OBEC MARIANKA,

VEC: Pripomienky k Oznámeniu o predložení zámeru k navrhovanej činnosti „Diaľnica D4 Bratislava, Rača – Záhorská Bystrica“

Dňa 14.12.2016

Obrázok 1 - Porovnanie trasy v rámci mestských častí Bratislavy cez D4 a nultý polokruh

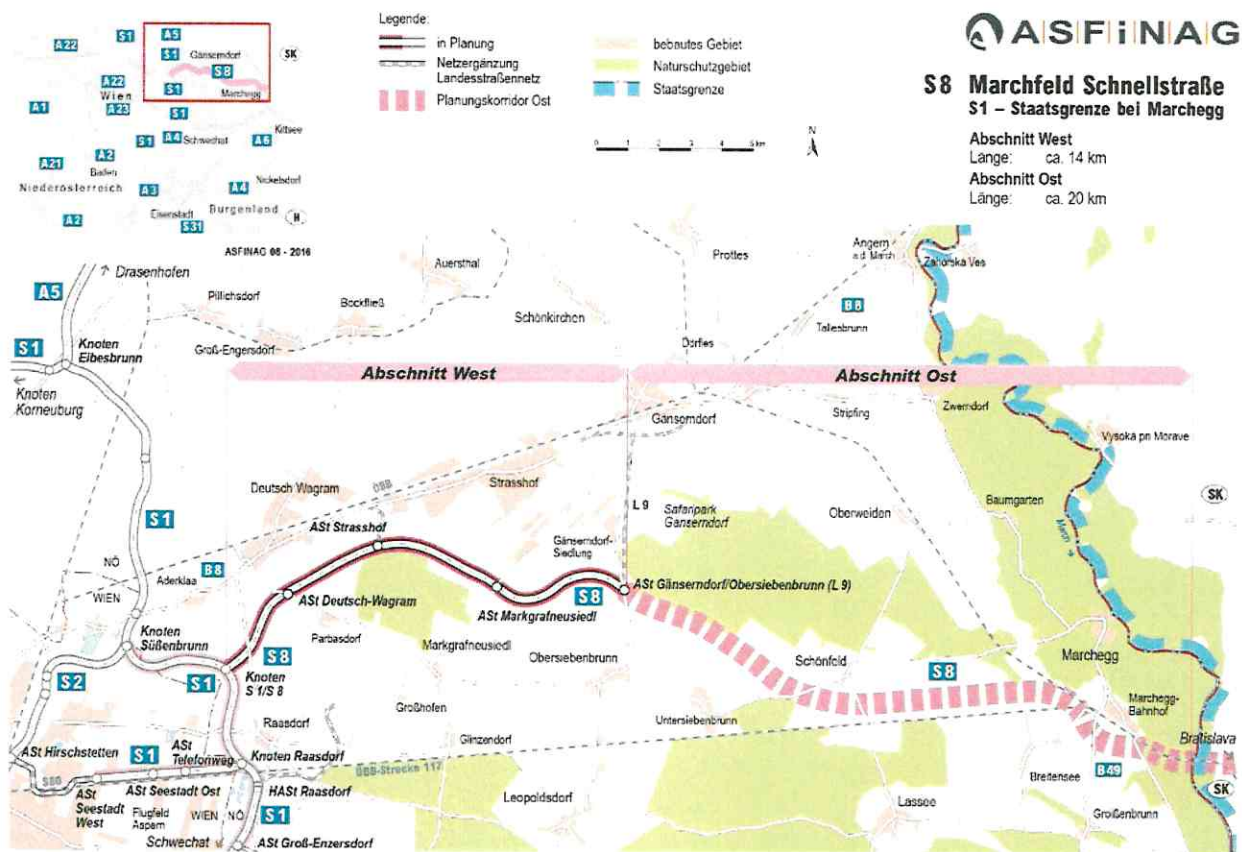
Navrhovaná trasa nultého okruhu D4 je príliš ďaleko od Bratislavy. Bratislava je zaťažená najmä radiálnou dopravou, ráno do Bratislavy a po večer von z Bratislavy. Bratislavskej doprave by viac pomohli radiálne mimoúrovňové ťahy.

Obrázok 2 – Vytyčenie S8 severnej časti na Rakúskej strane iba vo forme hrubého koridoru.

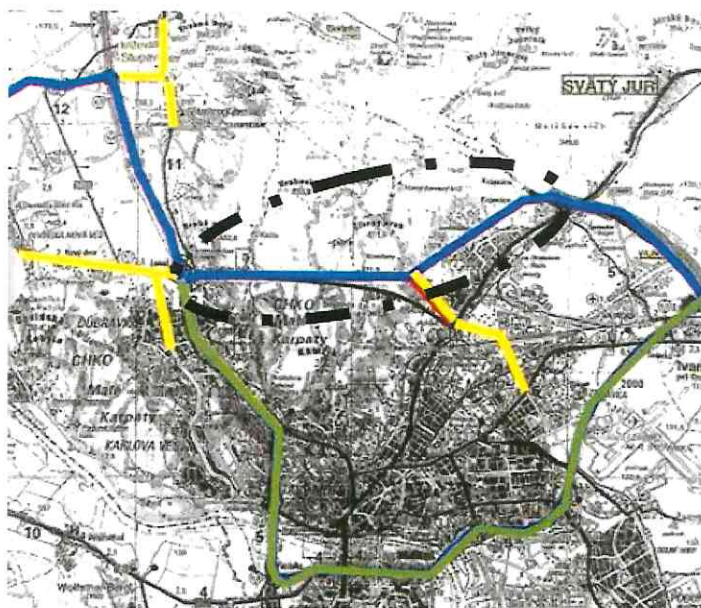
Východný úsek rýchlostnej cesty S8 (po hranicu medzi Slovenskom a Rakúskom) je zatiaľ iba na úrovni zámeru bez konkrétneho časového plánu a bez vyčlenenia financií na jej realizáciu. Tento úsek S8 nemá fixovanú ani len trasu, je len na úrovni koridoru. Predbežné odhady na jej realizáciu sú v termínoch po r. 2028, prípadne ešte neskoršie. Vzhľadom na **absenciu prípravy rýchlostnej cesty S8 na Rakúskej strane**

je jeden z hlavných spomenutých zámerov výstavby - odbremenenia dopravného smeru na Rakúsko viac ako otázný. Ako uvádza predložený zámer, napr. koridor D4 sa v územných plánoch vyskytuje už 30 rokov. Je otázný, na základe akých podkladov spracovateľ zámeru odôvodňuje napojenie D4 na rýchlostnú cestu S8, ktorá nie je ani v štádiu príprav ani posudzovania vplyvov na životné prostredie, ktoré môže celý zámer zablokovať zo strany rakúskej verejnosti.

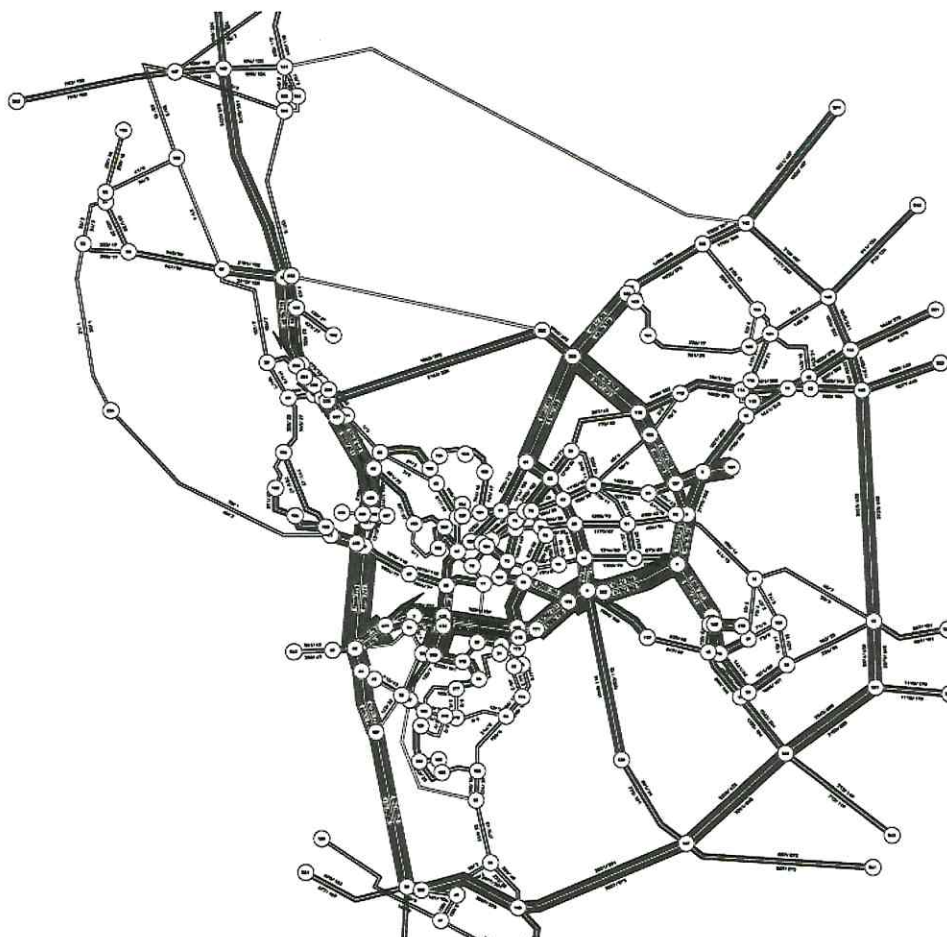
- 2) Vypracovanie objektívneho výberu optimálneho variantu - kapitola V.2. v tabuľke na str. 97. Uvedené posúdenie variantov žiadame vypracovať z pohľadu priamo dotknutých území v okolí riešeného úseku diaľnice D4, a to v Marianke, Záhorskej Vsi, Stupave, Rači. **Pri takomto posúdení nie je možné aby pri nulej variante mali kritériá 1, 2 a 3, negatívne hodnoty, pričom by mali mať hodnoty vysoko kladné.**
